TECHNISCHES RUNDSCHREIBEN Nr.

553

Betreff: Benzinpumpenschutz - Fahrzeug F40 Europa (nicht für die USA-Ausführung)

Abb. 1

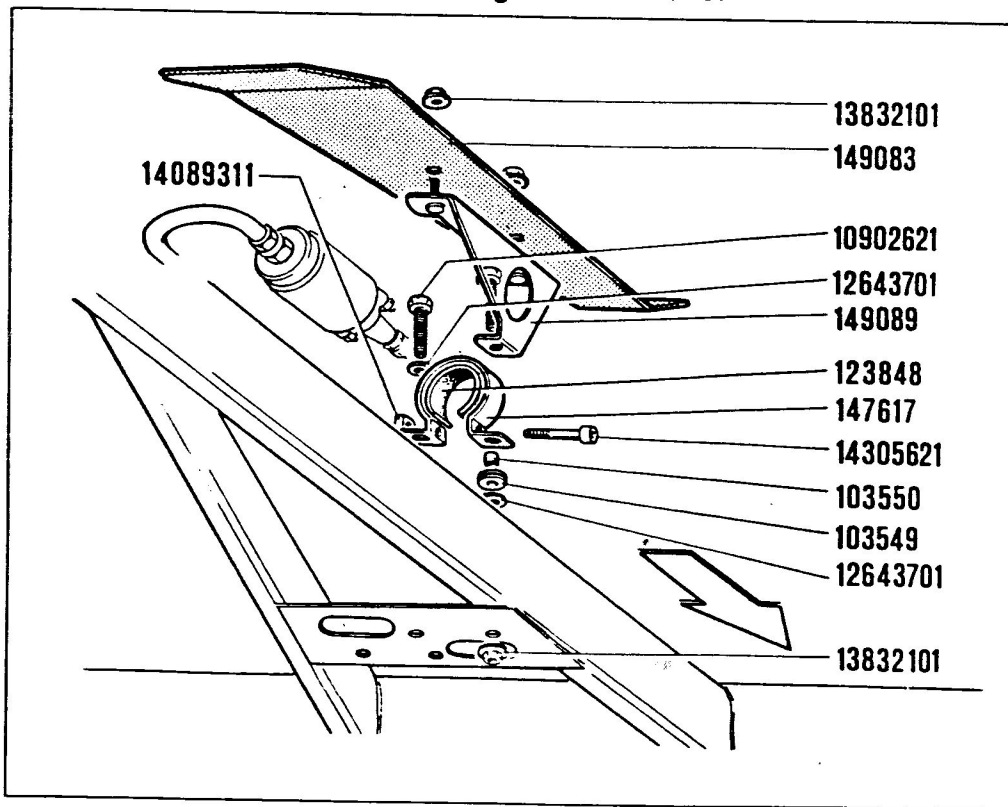
Auf Fahrzeugen F40 wurde ab Assembly Nr. 4055 ein Schutzschirm zwischen Benzinpumpe und Auspuffkrümmer eingesetzt, zur Vermeidung möglicher Probleme, die durch eine Benzinüberhitzung (Pumpenkavitation) verursacht werden.

In diesen Fällen werden ein erhöhtes Geräusch der Pumpe, ein mögliches Spätanzünden der Slowdown-Kontrolleuchte auf Fahrzeugen mit Katalysator (Kraftstoff-Cutoff und Abstellung des Fahrzeuges) oder im allgemeinen Misfiring-Erscheinungen und Funktionsstörungen bedient.

- Ausbau Motorschutzwand
- Entleerung Kraftstofftanke
- Ausbau Pumpen
- Entfernung der 4 Bolzen für Pumpenträgerbefestigung; mit einem Bohrer  $\varnothing$  6,5 mm die geschweißten Mutterschrauben entfernen und die Bohrung für Mutterschrauben Zchn.-Nr. 10902621 machen.
- Einbau neuer Träger Zchn.-Nr. 147617 mit Befestigungsgummi zur Reduzierung möglicher Schwingungen zwischen Pumpe und Rahmen; Mutterschrauben Zchn.-Nr. 10902621 und Schraubenmütter Zchn.-Nr. 13832101 verwenden.
- Einbau Schutzschirm Nr. 149083 (Abb. 1) mit Schelle Nr. 149089.
- Wiedereinbau der vorher ausgebauten Teile.
